**En résumé, la demande de la SCEA Vignoble de FLAVIGNY-ALESIA d'exploiter un puits privé pour les besoins du domaine viticole ne présente pas de risques identifiés pour l'exploitation et la préservation des eaux souterraines. L'utilisation pour l'alimentation domestique suppose la mise en œuvre de prescriptions proposées par le pétitionnaire et inspirées de nos propositions qui ne valent que dans la mesure où les règles inhérentes au prélèvement seront conformes aux éléments communiqués par le pétitionnaire.**

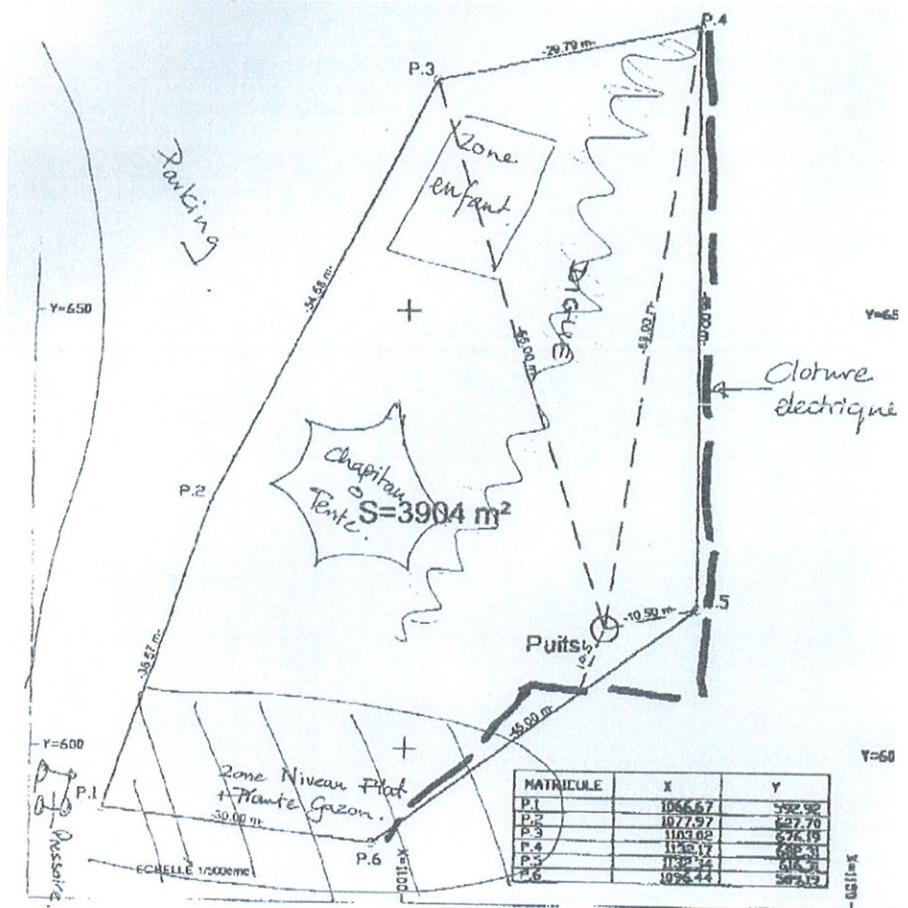
Mauvaise photo !  
Ne s'agit il pas du puits piscine de Bedoin ?
